Fachgespräch zu den Planungen im Bereich West

der Ost-West-Achse
am 28.11.2023 mit der BV 3

Bereich West

Haltestelle Melaten

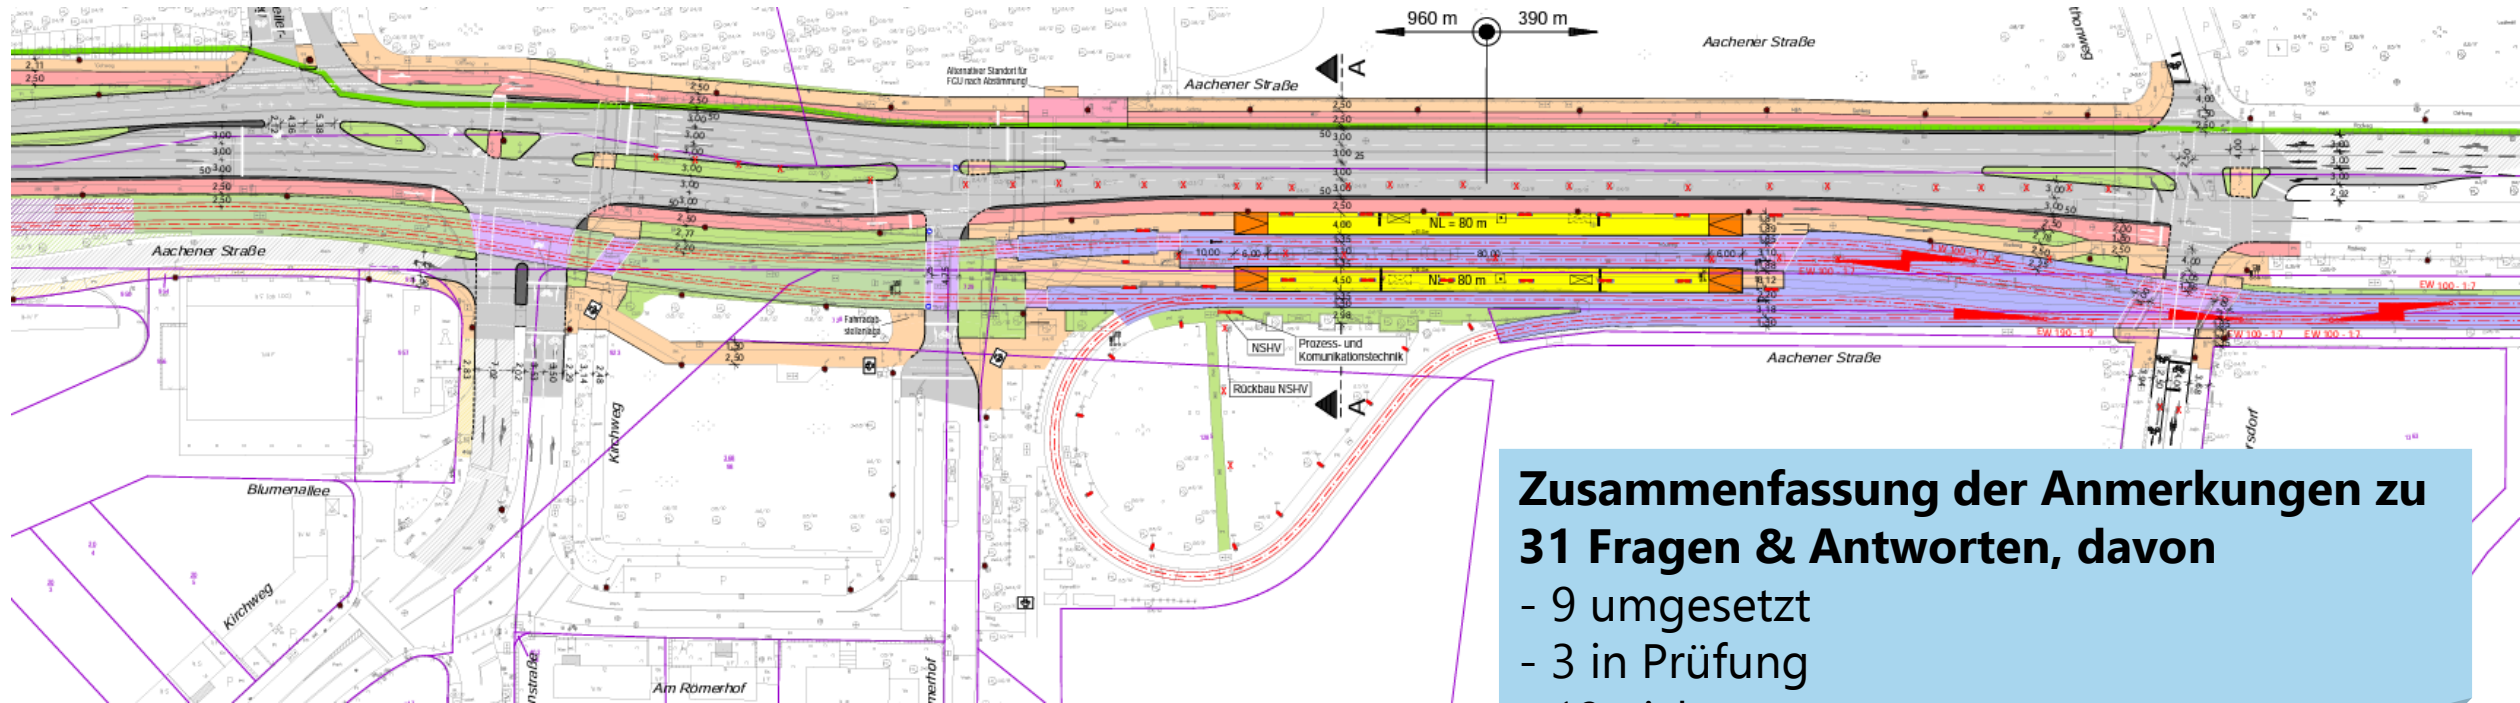
<i>Umgesetzt</i>	
Sicherstellung, dass der Denkmalschutz des Friedhofs bei der Planung berücksichtigt wird	Das Amt für Denkmalschutz wurde in die Planung miteinbezogen.
<i>In Prüfung</i>	
Erhalt der Bäume	Prüfung, ob die Bäume am heutigen stadteinwärts führenden Bahnsteig erhalten bleiben können.
<i>Nicht umgesetzt</i>	
Erhalt der wegfallenden Bäume	Die Bahnsteige werden aus Platzgründen nach Osten verschoben. Für die integrierten Bäume im alten stadtauswärts führenden Bahnsteig werden an anderer Stelle Ausgleichspflanzungen vorgenommen.
Erhalt der Wendeschleife am Eisenbahnring	Zukünftig liegen beide Gleise in der Aachener Straße direkt nebeneinander, so dass dazwischen kein Platz mehr zum Wenden bleibt. Daher wird die Wendeanlage an die Haltestelle Melaten verschoben.

Haltestelle Junkersdorf

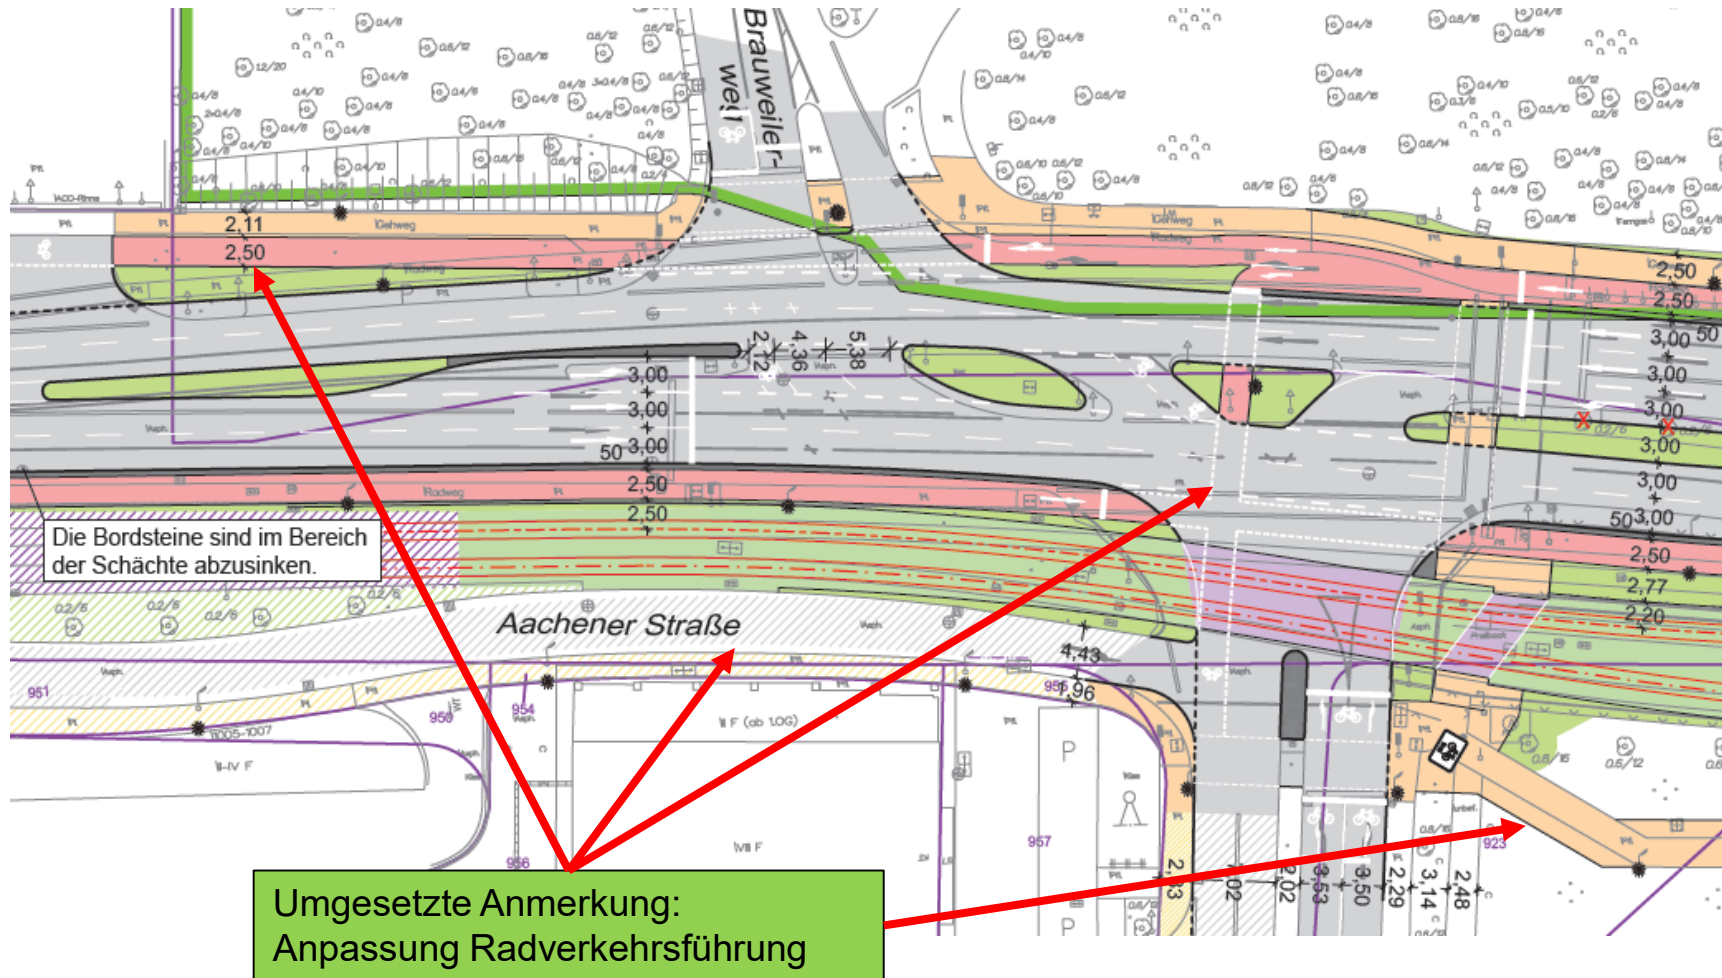
<i>Umgesetzt</i>	
Erhalt der Parkplätze auf der Nebenfahrbahn	Vsl. können alle Parkplätze erhalten werden.
Ausgleichspflanzungen für entfallende Bäume	Für jeden wegfallenden Baum werden neue Bäume gepflanzt.
Sicherstellung, dass neu zu pflanzende Bäume ausreichend gepflegt werden	Entwicklungspflege endet erst, wenn der Baum gesund und fest steht.

<i>In Prüfung</i>	
Ort der Ausgleichspflanzungen	Genaue Standorte werden im weiteren Verlauf der Planung und Genehmigung festgelegt.
Pflanzung von Bäumen auf Bahnsteigen	Ob und an welchen Haltestellen Bäume integriert werden können, wird derzeit geprüft.

<i>Nicht umgesetzt</i>	
Alternativer Standort des Wendegleises	Andere Standorte kommen aufgrund der längeren Wendezeiten oder aus Platzgründen nicht in Frage.
Erhalt der wegfallenden Bäume	Bahnsteige für die neuen Langzüge benötigen mehr Platz. Gleichzeitig muss die Wendeanlage ebenfalls vergrößert werden. Der stadtauswärts führende Bahnsteig rückt deshalb weiter nach Norden. Dadurch verschiebt sich auch die Fahrbahn, auf der heute eine Baumallee die Fahrstreifen trennt.
Reduzierung der Fahrstreifen	Verkehrsuntersuchung zeigt, dass für eine ausreichende Verkehrsqualität 2 Fahrstreifen pro Richtung erforderlich sind.
Verlegung der Bushaltestellen	Aufgrund der aktuellen Linienführung nicht möglich.

Haltestelle Junkersdorf östlicher Bereich

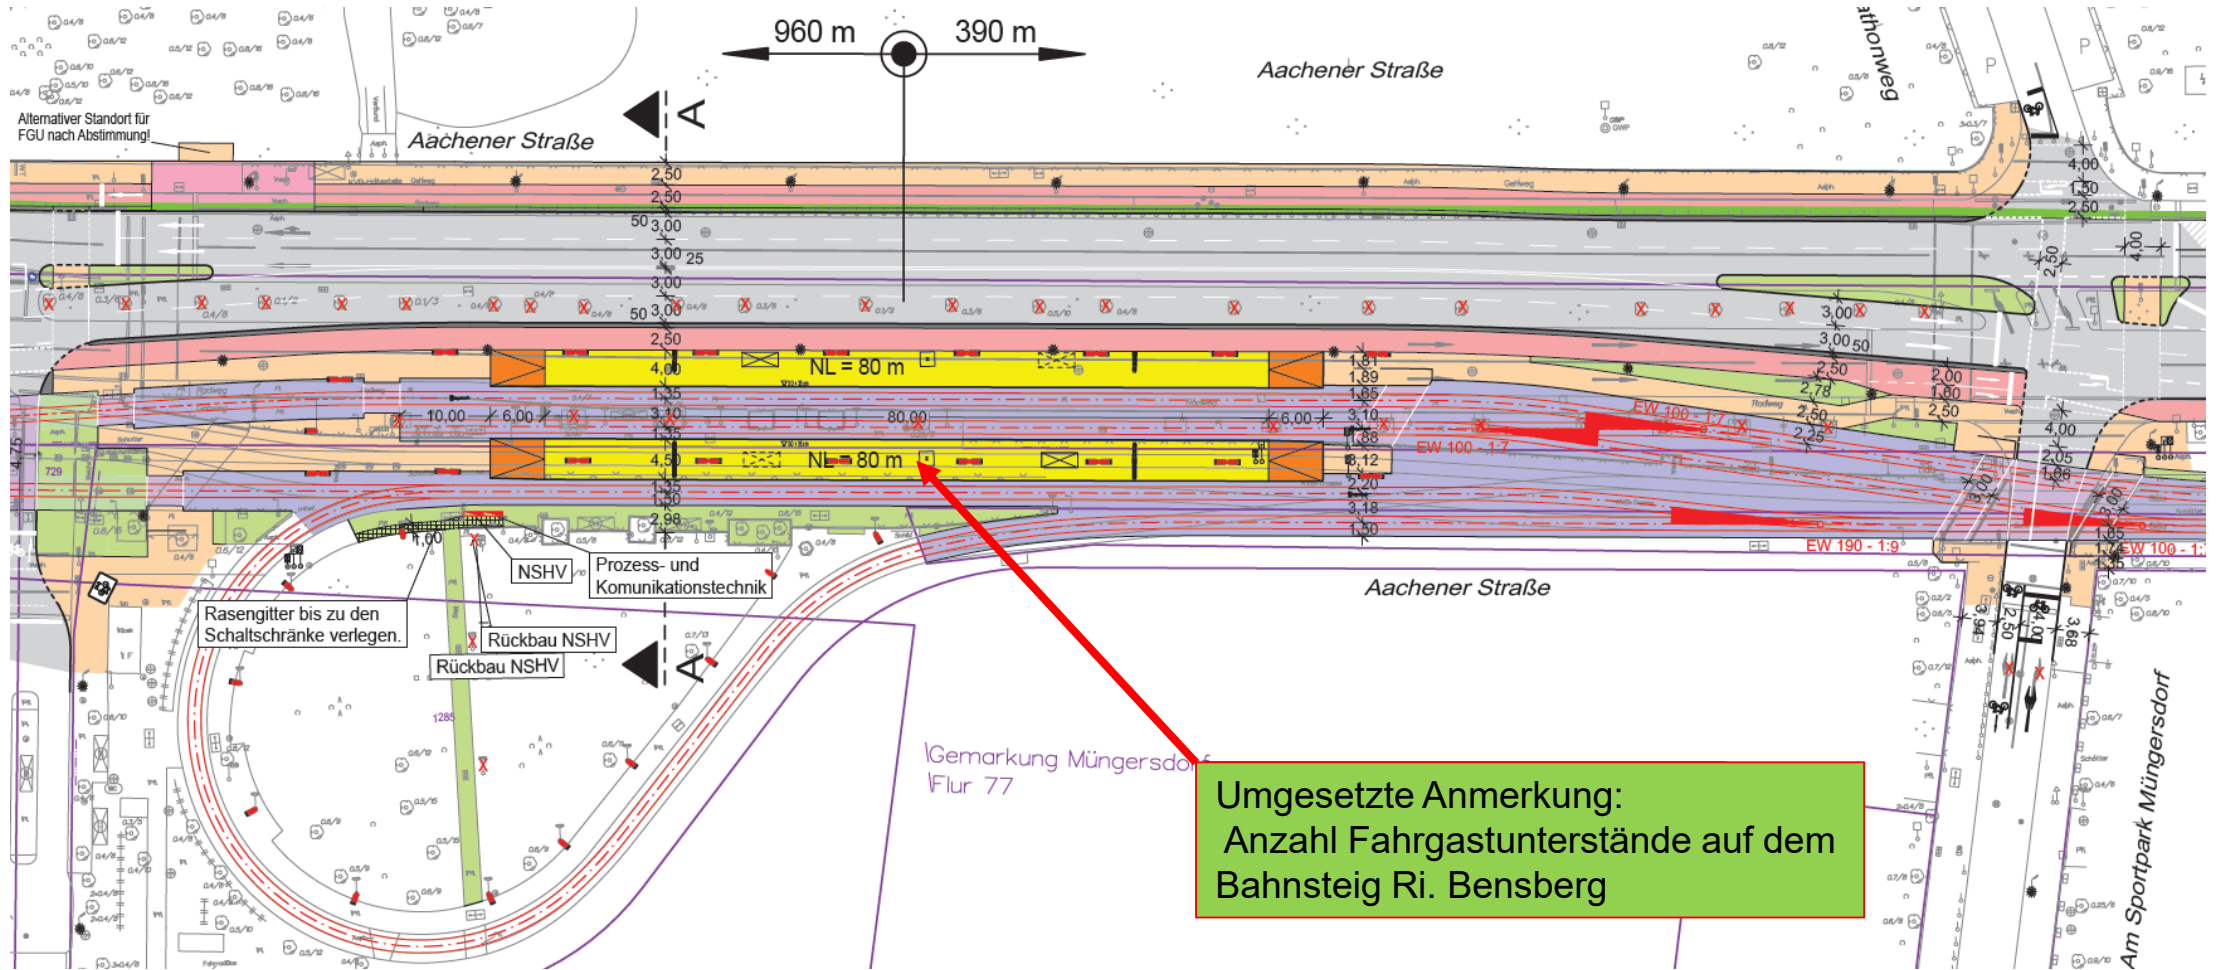
Umgesetzte Anmerkung:
Anzahl Fahrgastunterstände auf dem
Bahnsteig Ri. Bensberg

Haltestelle Mohnweg

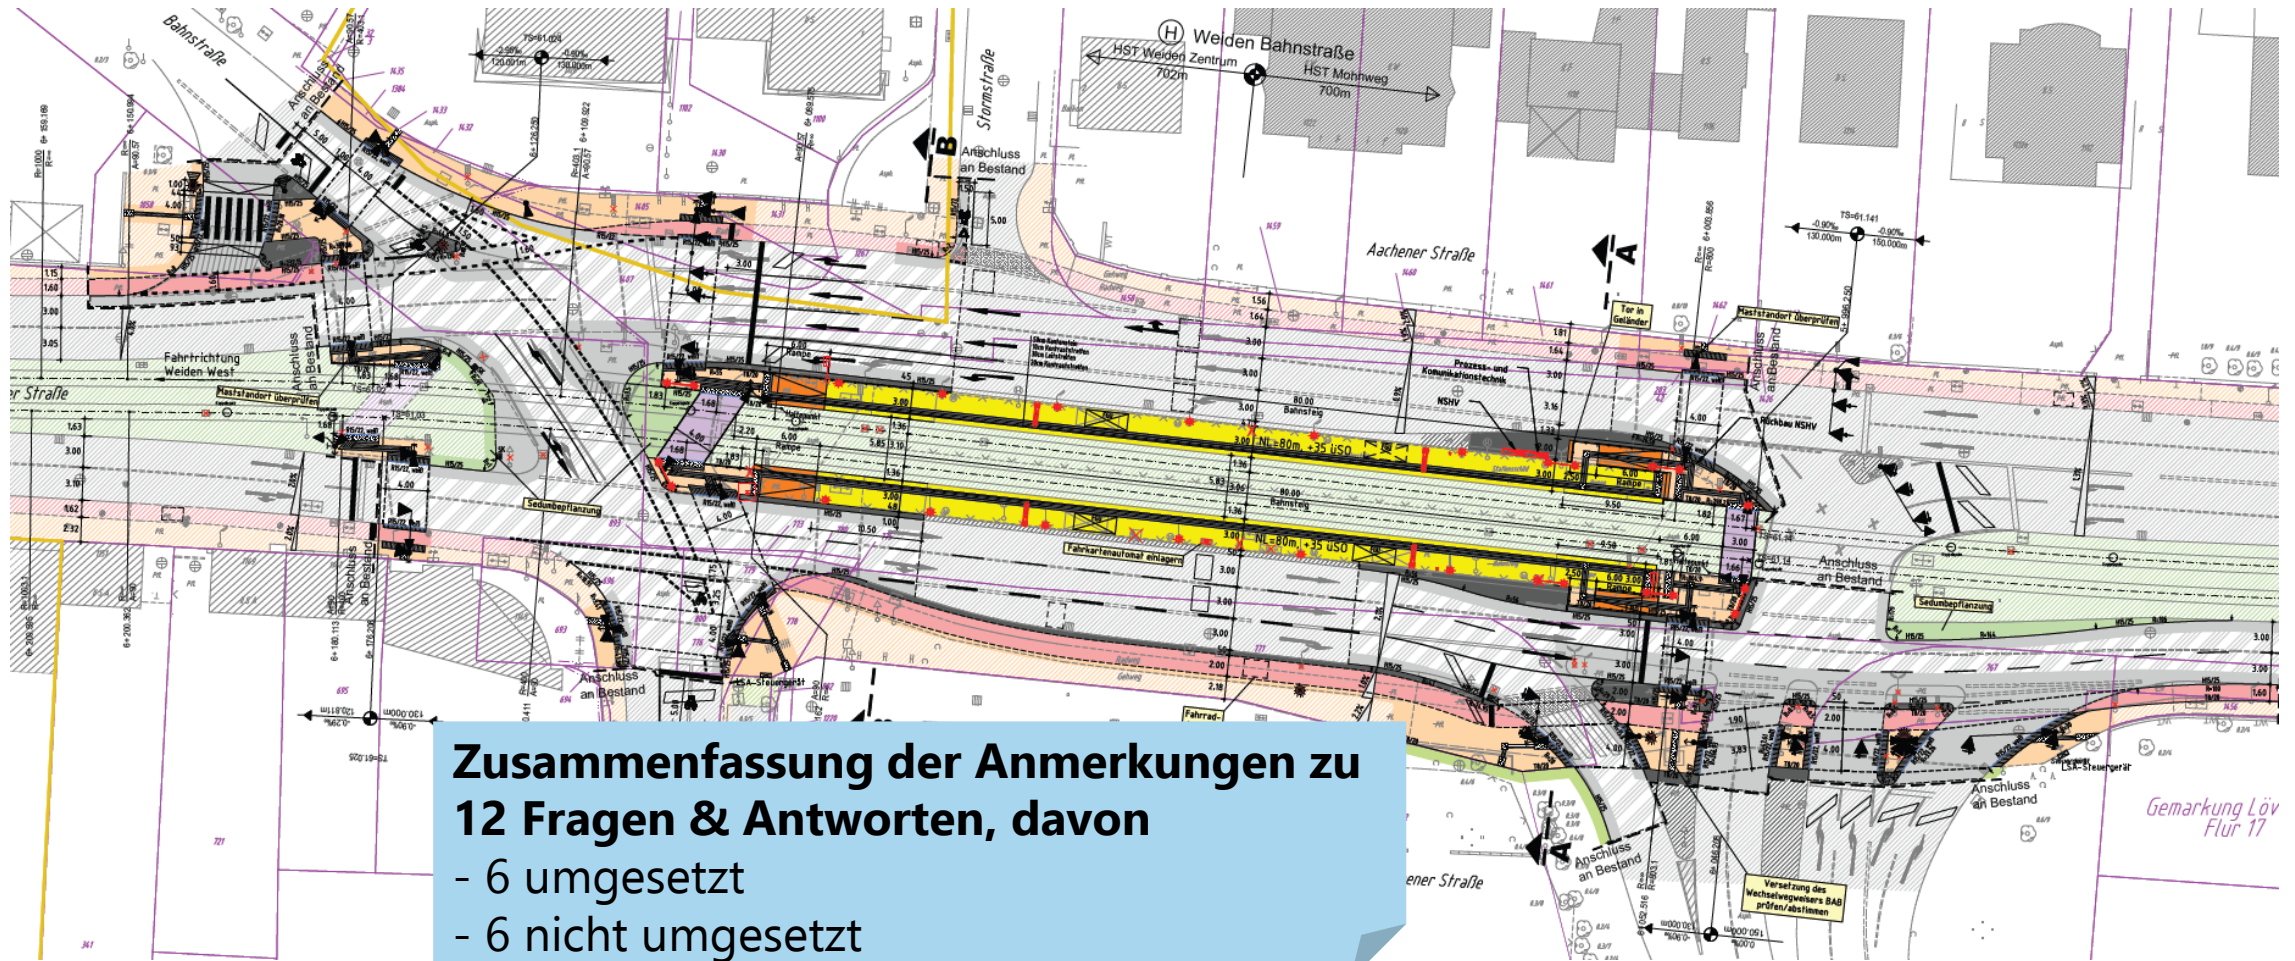
<i>Umgesetzt</i>	
Bordsteinabsenkung nach Überquerung der Aachener Straße im Bereich des baulichen Radwegs	Dies wurde in der Planung berücksichtigt.
<i>In Prüfung</i>	
Ort der Ausgleichspflanzungen	Genauere Standorte werden im weiteren Verlauf der Planung und Genehmigung festgelegt.
<i>Nicht umgesetzt</i>	
Alternativer Standort der Haltestelle direkt östlich an Kreuzung Mohnweg	Ein Neubau der Haltestelle würde höhere Kosten verursachen, die durch den zu erwartenden Nutzen nicht zu rechtfertigen sind.
Reduzierung der Fahrstreifen aus der Oskar-Kokoschka-Straße	Um die anliegenden Parkhäuser und Parkplätze zu erschließen, muss die aktuelle Verkehrsführung beibehalten werden.
